AC-7 林地開発に係る現地確認結果

復命書

令和6年6月4日 県道への泥水流出（高湯温泉太陽光施設の造成）の現地調査のため出張しましたが、その結果は下記のとおりです。

工事名称	(仮)高湯温泉太陽光発電所		
事業主名	A C 7 合同会社		
図面名称	土地利用計画図		
図面番号	6-1	縮尺	1:2,500 (A1)
作成年月	令和3年2月	縮尺	1:5,000 (A3)
照査		設計者

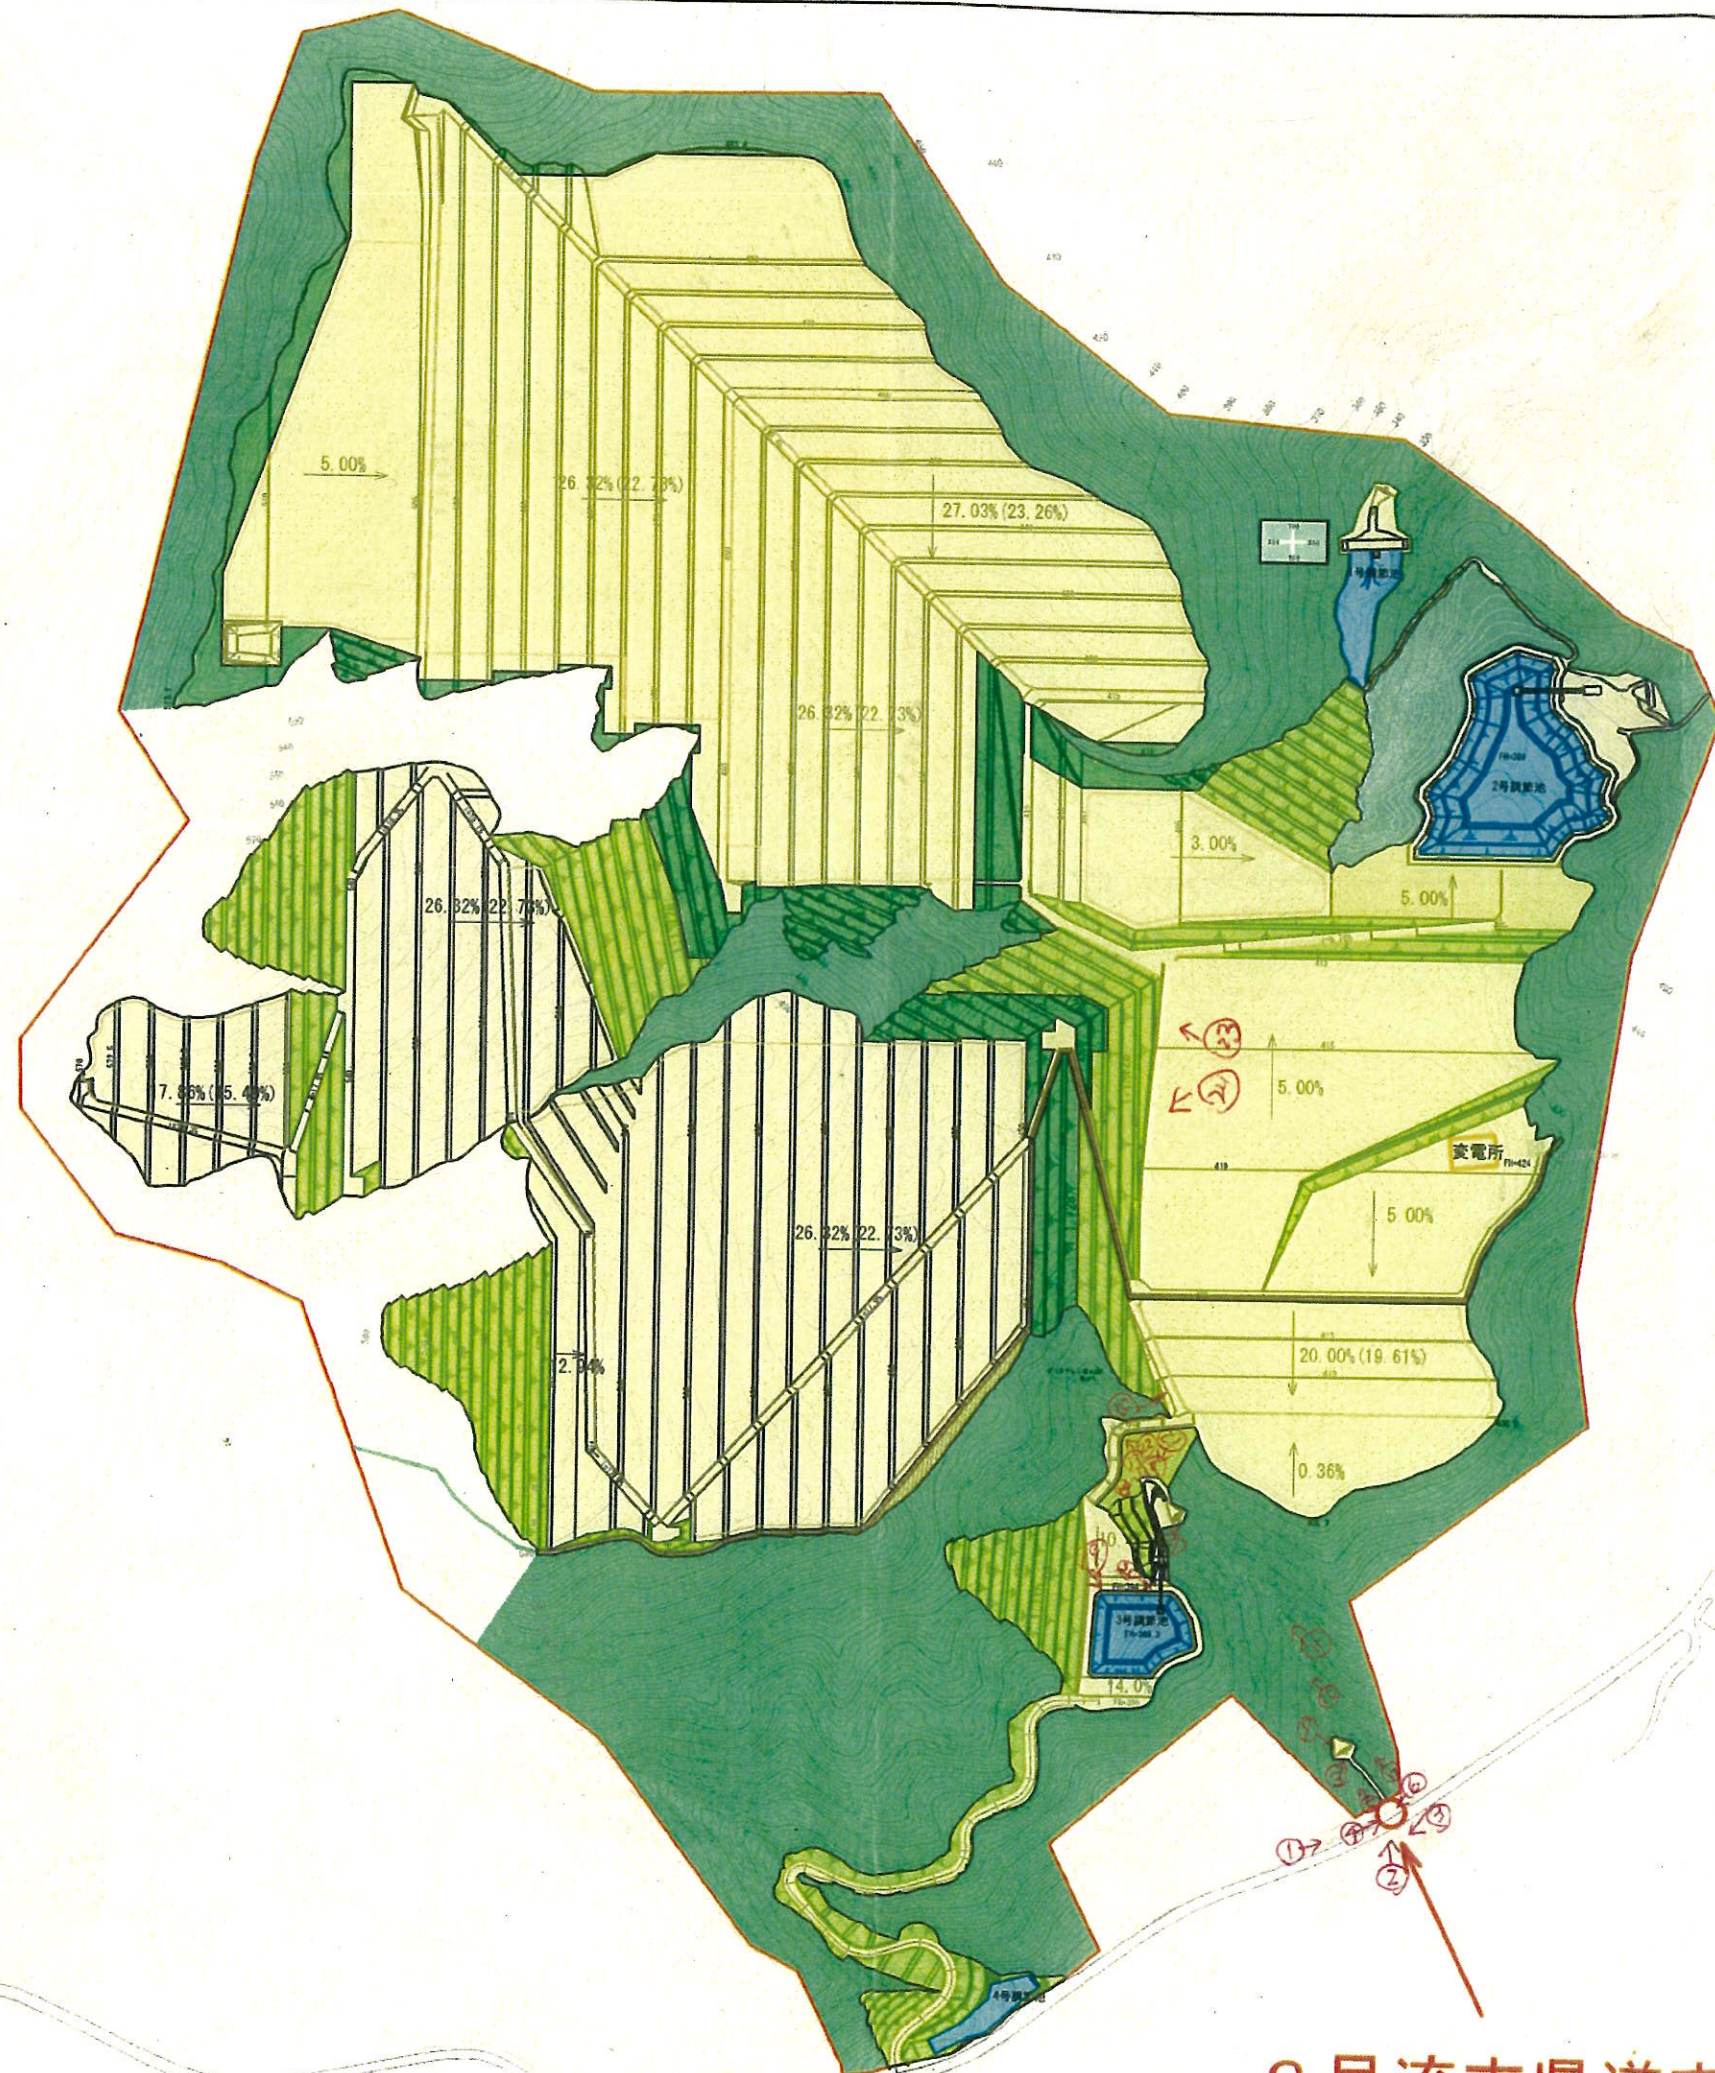
令和6年6月2日の降雨の影響により、3号調節池上流部工事用道路の仮設排水施設（土側溝）が閉塞したため、雨水が工事用道路を横断し、直下の法面より、3号調節池の下流部の沢に流入した。

事業区域外に3号調節池を経ず雨水を直接流下させてしまったことと、仮設水路や応急的な排水対策を実施したことは、申請事業計画に従って施工しておらず、許可条件違反に当たると判断される。

上記の影響により、当該沢直下の県道に泥水を流出させた可能性が非常に高い。ただし、泥水の流出により、県道の通行止めは確認されていない。

3号調整池付近

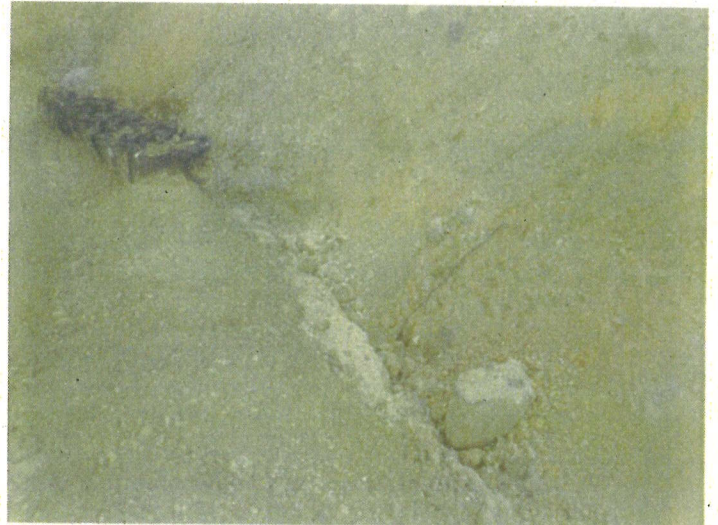
3号調整池上流

側溝設置6/16（日）完了予定

県道流末

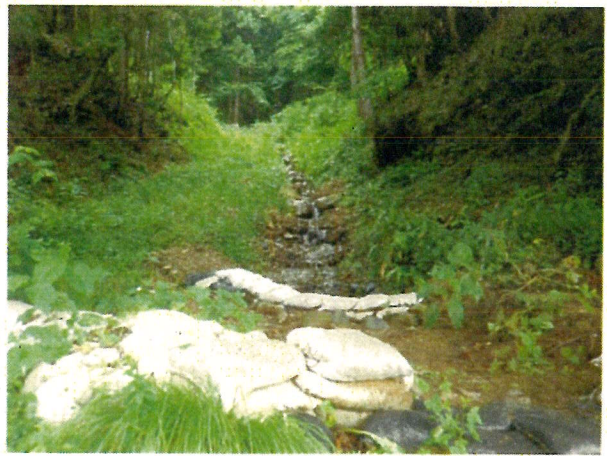
県道流末、3号調整池上流水路、パネル試験設置（モックアップパネル）箇所、植栽状況
